リコール届出一覧表

リコール届出日：平成21年2月25日

リコール届出番号	外-1560	リコール開始日	平成21年2月26日	
届出者の氏名又は名称	フォルクスワーゲン グループ ジャパン株式会社 代表取締役 ゲラシモス・ドリザス	制作国：ドイツ連邦共和国 製作者名：フォルクスワーゲン株式会社 問い合わせ先：フォルクスワーゲン カスタマー センター (通話無料) 0120-993-199 (アドレス) http://www.volkswagen.co.jp/		
不具合の部位 (部品名)	原動機(点火コイル)			
不具合状態にあると認める構造、装置又は性能の状況及びその原因	原動機の点火コイルにおいて、材質が不適切なためコイルボディに亀裂が発生するものがある。そのため、当該コイルの電圧が必要な点火電圧に到達せず、点火プラグが失火し排出ガスの基準値を超えるおそれがある。			
改善措置の内容	全車両、点火コイルの部品番号を点検し、対象となるものは対策品と交換する。			
不具合件数	2件	事故の有無	0件	
発見の動機	販売店からの情報による。			
自動車使用者及び自動車分解整備事業者に周知させるための措置	<ul style="list-style-type: none"> ・使用者：ダイレクトメールで通知する。 ・自動車分解整備事業者：日整連発行の機関誌に掲載する。 ・対策実施済車には、運転者席側ドア開口部のドアロックストライカー付近に外-1560ステッカーを貼付する。

改善箇所説明図

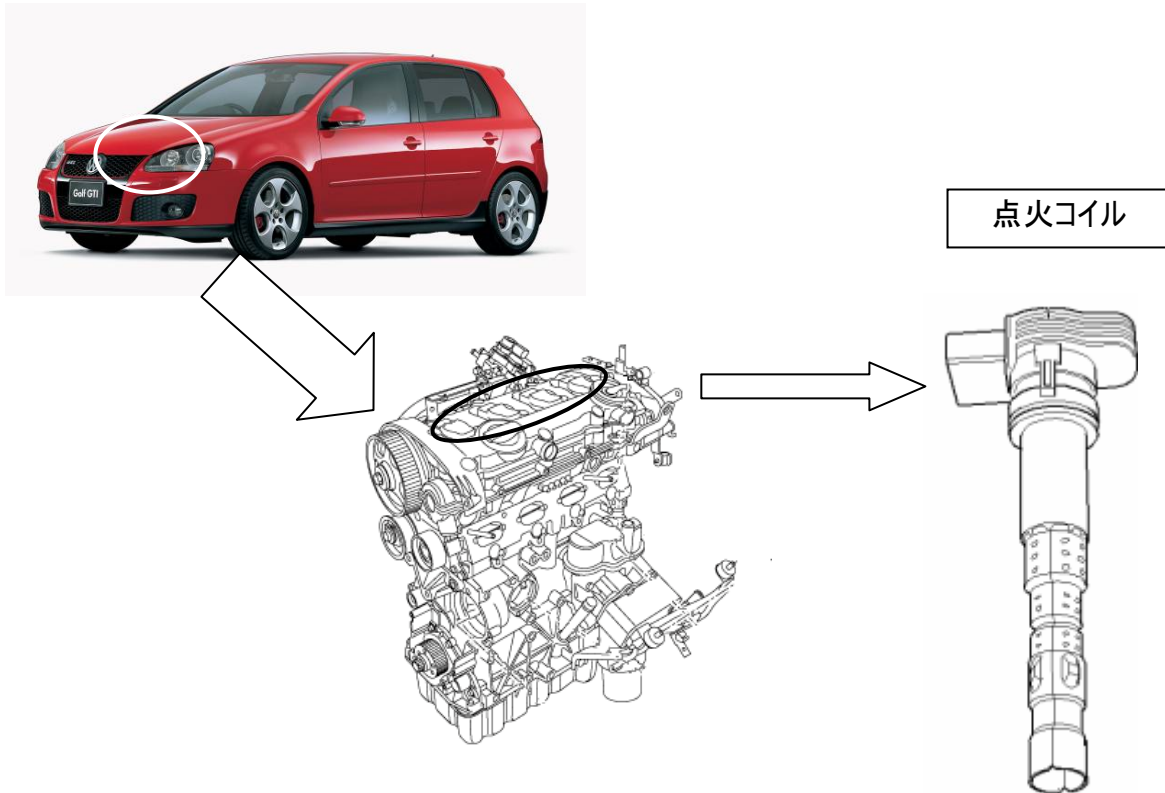
不具合発生個所

原動機の点火コイルにおいて、材質が不適切なためコイルボディに亀裂が発生するものがある。そのため、当該コイルの電圧が必要な点火電圧に到達せず、点火プラグが失火し排気ガスの基準値を超えるおそれがある。

改善内容

全車両、点火コイルの部品番号を点検し、対象となるものは対策品と交換する。

識別：キャンペーンステッカーに「28F1、日付（西暦・月・日の順）、ワークショップスタンプ」を記入し、スペアタイヤ収納部左側面に貼りつける。
